CONSTRUCTION D'UN GRAND STADE SUR LE SITE DE SOQUENCE

CRITERES DE NIVEAUX SONORES MAXIMUM ADMISSIBLES DE NUIT

ANALYSE DU DOSSIER VINCI AVEC COUVERTURE ETFE SEULE

Cartographie de niveau sonore dû à la sonorisation

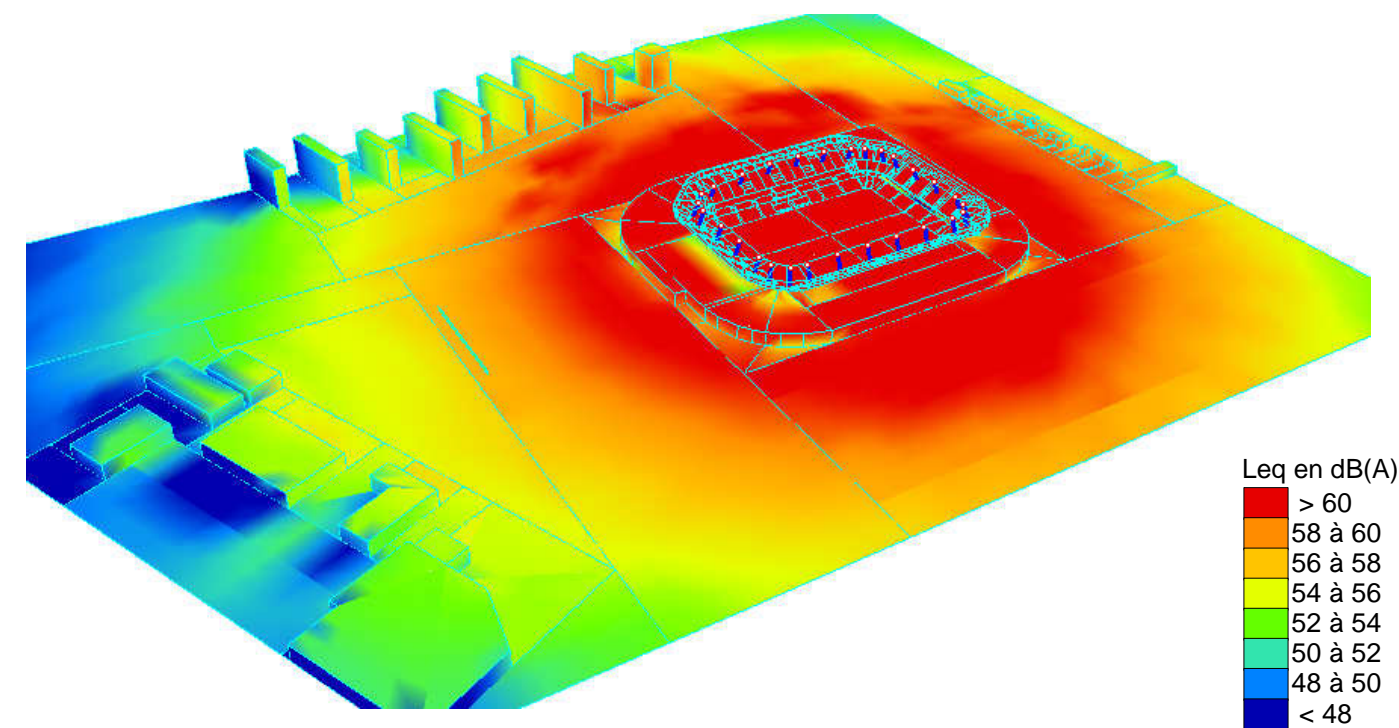
Dépassement du critère de nuit d'environ 10 dB(A) au niveau des Champs Baretts et de l'avenue Jean Jaurès.

Modification du projet : mise en place d'une sous toiture en bac acier et d'une sonorisation très directive de type Line Array.

MODELISATION CADNA GROUPEMENT VINCI

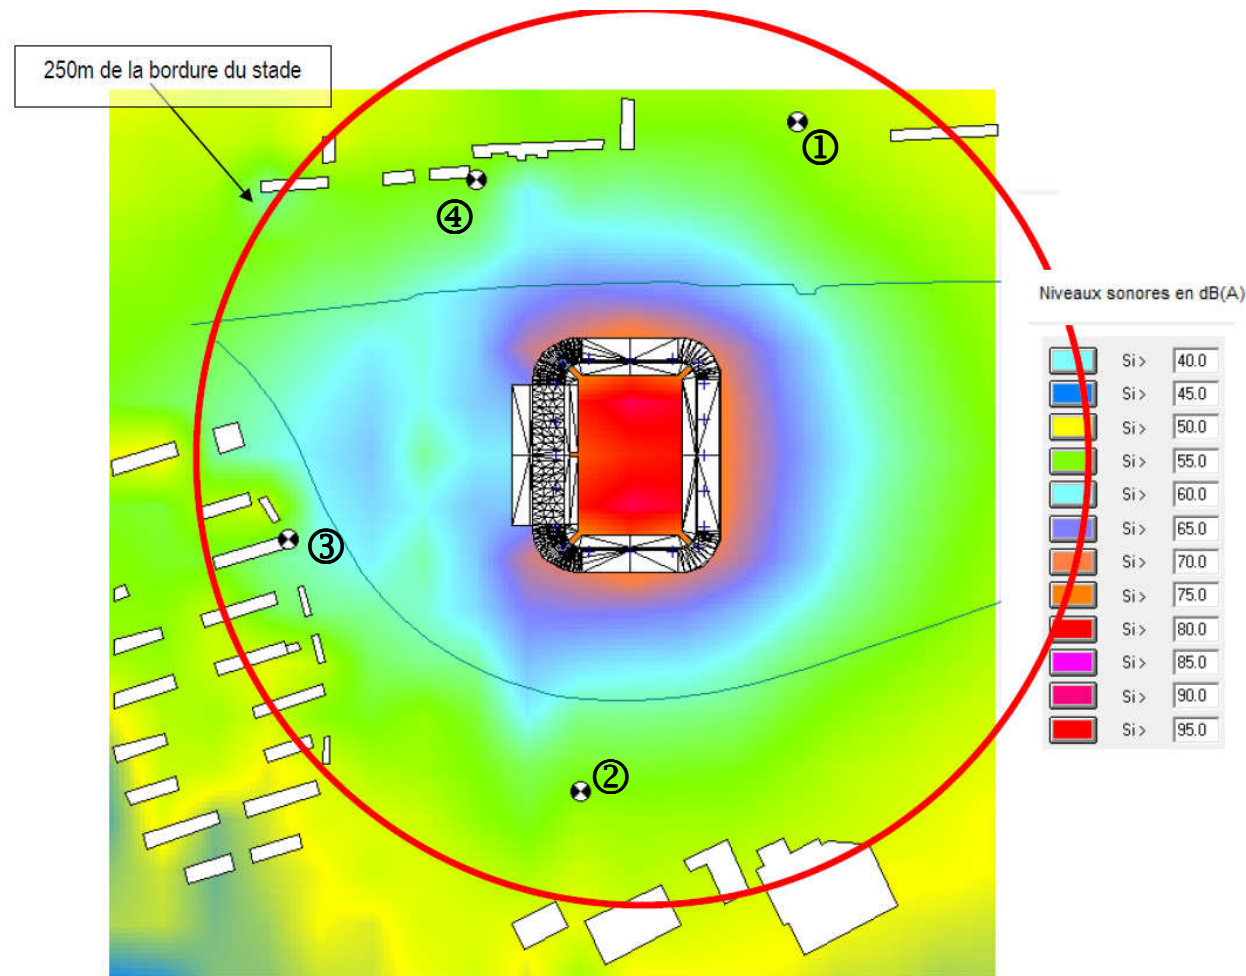
- Nous observons des divergences fortes sur les résultantes de niveaux sonores entre les deux modélisations. Les hypothèses de puissance et de directivités des haut-parleurs sont identiques.
- Nous constatons, mesure du 4 mai au point 3, un niveau résultant de 49 dB(A) au sol et 55 dB(A) aux étages : résultat conforme à la modélisation de Tisseyre + Associés.
- La modélisation CADNA surestime de + 10 dB(A) les valeurs constatées sur site.
- **Les niveaux sonores résultants montrent la conformité des bruits émis par le stade, en regard de la réglementation des bruits de voisinage.**
